## 淮安市淮安区平桥镇人民政府上河污水处理厂项目

### 竣工环境保护自行验收意见

2022 年 11 月 27 日，淮安市淮安区平桥镇人民政府在项目地组织召开上河污水处理厂项目竣工环境保护验收会。由建设单位、验收监测单位及受邀请的三位专家形成验收组，通过审查验收报告、现场勘查、会议讨论，形成验收意见如下：

图 1 污水处理工艺流程图

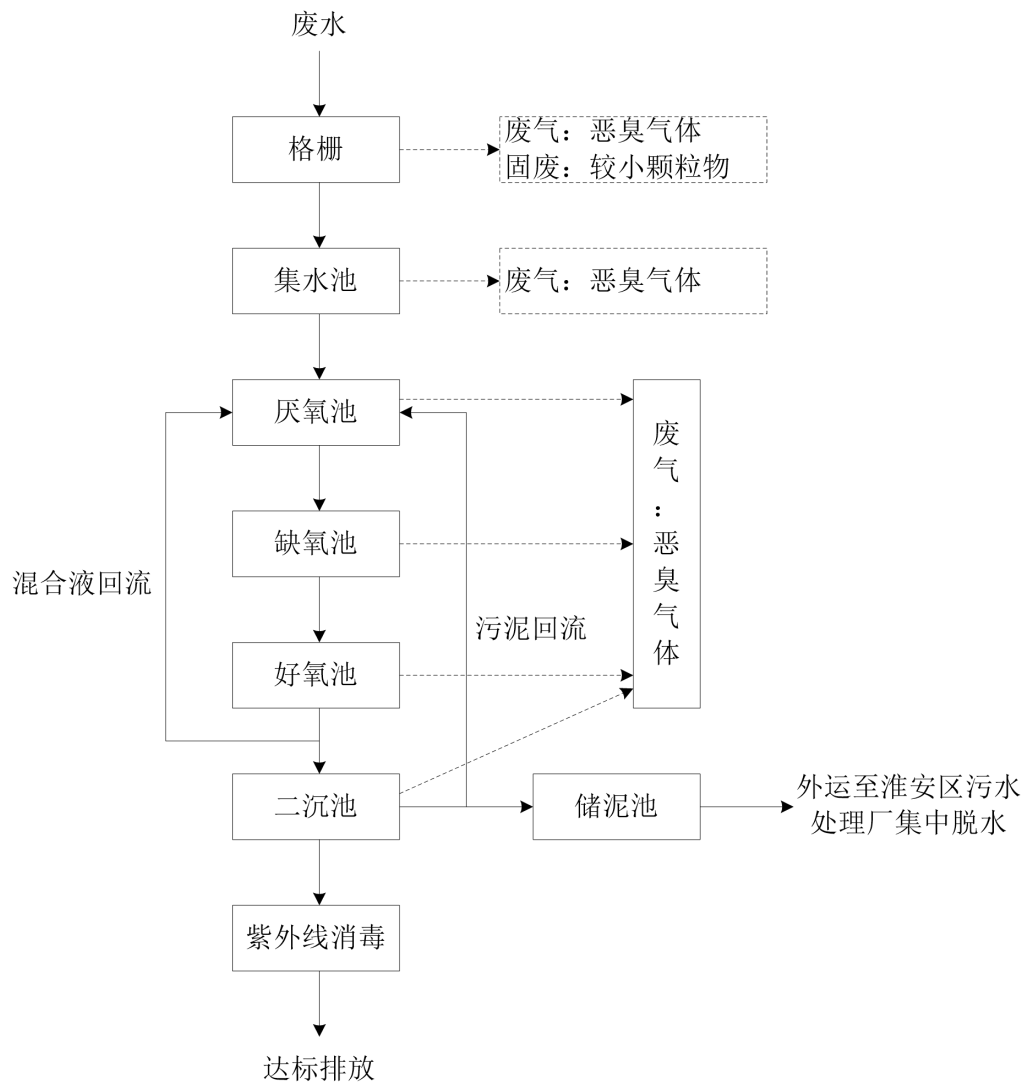
（1）原环评报告分析，污水处理工艺为格栅-调节池-厌氧池-缺氧池-好氧池-二沉池-消毒池处理后排放；

实际生产中，污水处理工艺为格栅-集水池-厌氧池-缺氧池-好氧

池-二沉池-消毒池处理后排放，取消了调节池，在集水池进行水量、水质的均质和均量。
